Oggetto: Osservazioni relative alla procedura di Valutazione di Impatto Ambientale (VIA) – art.24 co.3 D.Lgs.152/2006 e s.m.i.

ID: 11317 - Progetto "Parco Eolico di Manciano" per la realizzazione di un impianto eolico di potenza complessiva di 50,4 MW sito in Manciano (GR) e la relativa opera di connessione per l'immissione nella rete nazionale RTN

- Proponente: Gruppo Visconti Manciano S.r.l.

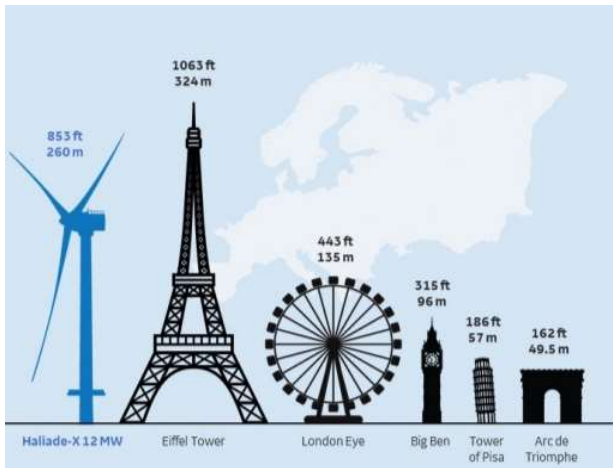
Il soggetto proponente non giustifica la collocazione dell'impianto in un'area tutelata perché non la riconosce in quanto tale: riconosce che alcuni aerogeneratori "si trovano ubicati a distanze inferiori a 3 km da beni paesaggistici identificati dall'art.136 del Dlgs 42/2004 e da beni culturali immobili identificati dall'art.10 Dlgs 42/2004", ma dichiara che "ciò non implica che gli aerogeneratori in progetto si trovino automaticamente ubicati in aree non idonee", sulla base di una interpretazione del D.lgs. 199/2021 art.20 comma 8c-quater che, nelle more di emanazione della decretazione statale/regionale, favorisce l'interesse del soggetto privato proponente il progetto ignorando le Linee Guida nazionali per l'autorizzazione degli impianti FER (Decreto Ministero dello Sviluppo economico del 10.09.2010 e ss.mm.ii.) definite per assicurare un corretto inserimento degli impianti nel paesaggio e sul territorio. Di conseguenza, i redattori del progetto dichiarano che "le postazioni degli aerogeneratori in progetto sono esterne alle **aree non idonee**", mentre tutte le turbine verrebbero collocate nelle fasce di rispetto da aree vincolate e la maggior parte dei caviddotti di collegamento alla rete attraversa aree tutelate, come riportato nell'allegato Doc.25 (D_CV_395_GVI_23_016_00_AREE_TUTELATE_PER_LEGGE) dello stesso progetto.
